Nr postępowania: 2025/10/01

PYTANIA ZADANE OD 30.10.2025**Pytanie nr 45**

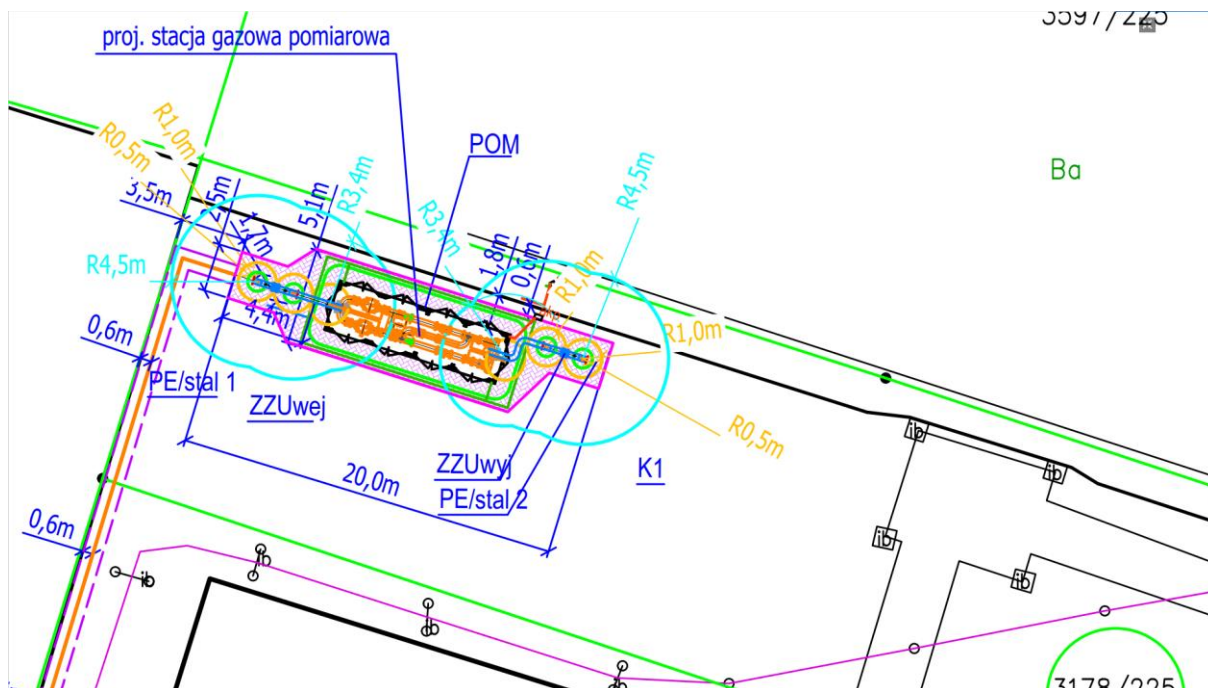
Pytanie nr 53

W nawiązaniu do Załącznika nr 12 – Schemat PID, Załącznika nr 18 – schemat integracji źródeł oraz PFU pkt. 4.4 prosimy o wskazanie granicy dostaw dla Węzeł Ciepła – awaryjne źródło zasilania sieci, na załączonym schemacie PID oraz PFU brak informacji czy Wykonawca ma zakończyć instalacje na zaworach odcinających wymienniki ciepła 2 x 10 MWt po stronie pierwotnej czy też w ramach przedmiotowego zadania połączyć istniejące kotły z planowaną inwestycją (z w/w wymiennikami 2 x10 MWt).

Węzeł Ciepła powinien być połączony z awaryjnym źródłem zasilania wymienniki ciepła 2 x 10 MWt.
